COMMISSION ROYALE DES MONUMENTS ET DES SITES
KONINKLIJKE COMMISSIE VOOR MONUMENTEN EN LANDSCHAPPEN

| N/Réf. : FRT20203_713_PU | FOREST. Avenue de la Jonction, 57 (arch. <u>D. FASTRÉ</u>) |
| V/Réf. : PU 28339 | <u>PERMIS D'URBANISME</u> : Modifier la répartition du logement au 1er |

Avis de la CRMS

Contexte patrimonial (©Brugis) – plans d'origine (1912) et vue de la maison (extr. du dossier de demande)

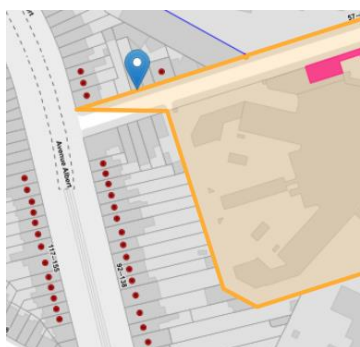
Selon la CRMS, le projet n'a pas d'impact sur la zone de protection. Elle précise que les menuiseries avant, notamment les éléments d'imposte, n'ont - semble-t-il - pas été réalisées tels que représentées

dans les plans de 1912 et n'ont pas été complètement remplacées conformément au permis de 1960. La proposition formulée pour les châssis du R+1 est dès lors acceptable.
